## 經濟部水利署第五河川分署會議紀錄

壹、會議名稱：「虎尾潮韌性城鎮水岸縫合規劃設計暨監造」第七次工作會議

一.案由一：「北港溪虎尾堤段整體環境營造工程(二期)」跨橋各方案涉及用地、都市計畫使用限制，提請討論。

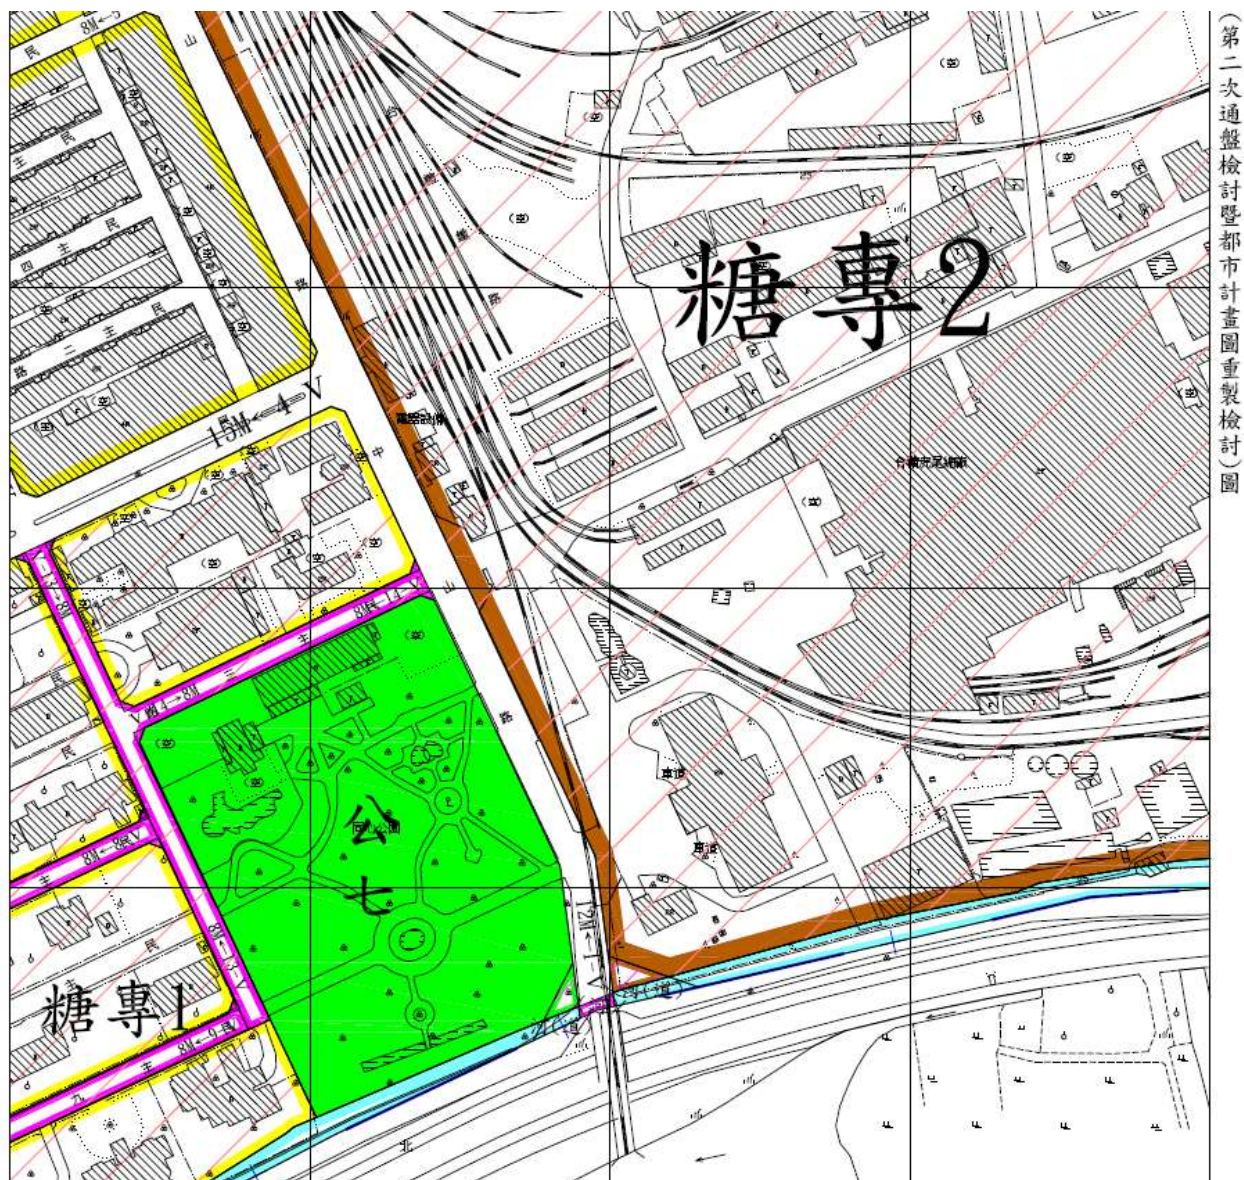
(1)有關行人跨橋設計，考量洽公民眾、員工進出動線，及未來同心公園西北側將建置停車場，其人潮可由同心公園側之人行步道藉人行跨橋引導，建請至同心公園處規劃起始端，需用土地請以價購辦理。
